**Oggetto:** Impianto idroelettrico di Farneta: interventi di ripristino civile opera di presa Rio Cervarolo - Conferenza di servizi per attivazione procedimento PAS con richiedente ENEL PRODUZIONE S.P.A. – **Rilascio di NULLA OSTA IDRAULICO**

### **IL NULLA OSTA ai soli fini idraulici**

**Allegato n.2: estratto da elaborato "32\_STP\_EP\_Cervarolo\_SdC\_Sezioni\_Profilo\_A13\_rev1" - particolare soglia opera di presa con realizzazione di nuova passerella pedonale**

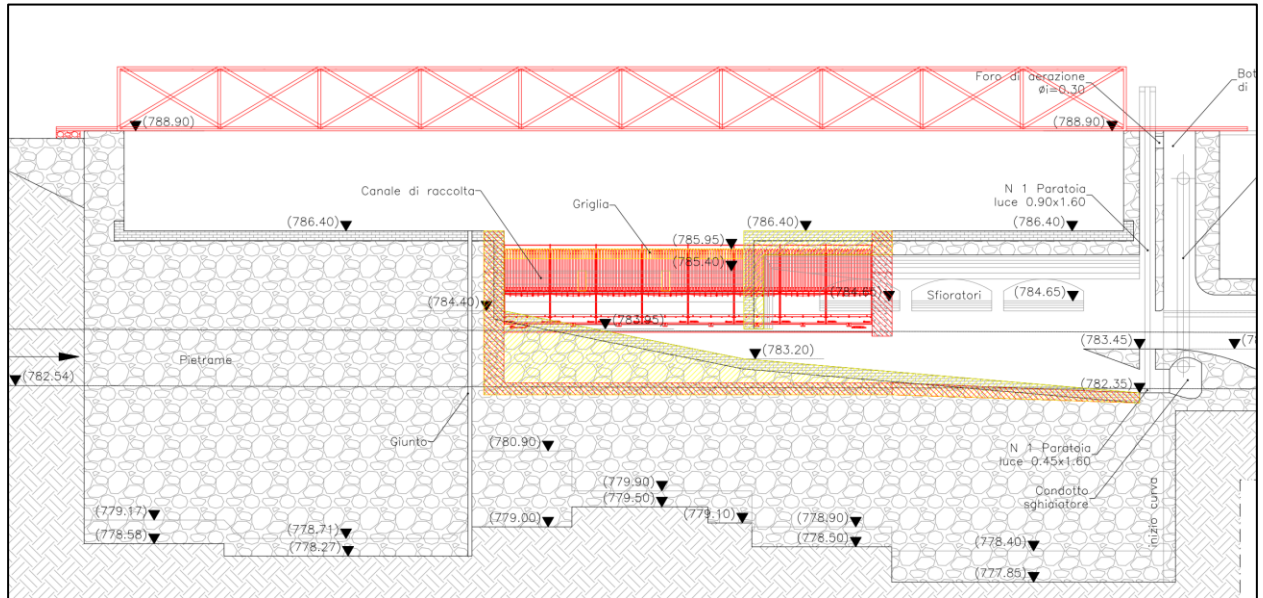
- "STP\_EP\_Cervarolo\_Relazione\_Tecnica\_R4", Relazione tecnica stato di consistenza strutturale delle opere esistenti.
- la revisione del progetto prevede tra le opere l' "Intervento 1 – Ripristino della passerella pedonale in profilati metallici" (v. Allegato n. 2) che nella configurazione attuale presenta le dimensioni pari a circa 30,00 m di lunghezza, 1,24 m di larghezza, una quota di imposta di circa 2,50 m rispetto alla quota dello sfioro della traversa e che dal punto di vista strutturale si configura come una trave reticolare metallica a campata unica. Al fine di non gravare sulle strutture esistenti la trave reticolare sarà ancorata direttamente al terreno mediante setti in c.a., con relative fondazioni su micropali. I setti e le fondazioni saranno completamente esterni all'alveo del torrente, in quanto posizionati oltre le spalle dell'opera di presa esistente;

- in relazione all'intervento 1 (ripristino della passerella) la modifica dell'assetto geometrico dell'attraversamento mediante l'eliminazione dei punti di appoggio e la configurazione a campata unica riduce fortemente le possibili interferenze con il corso d'acqua;
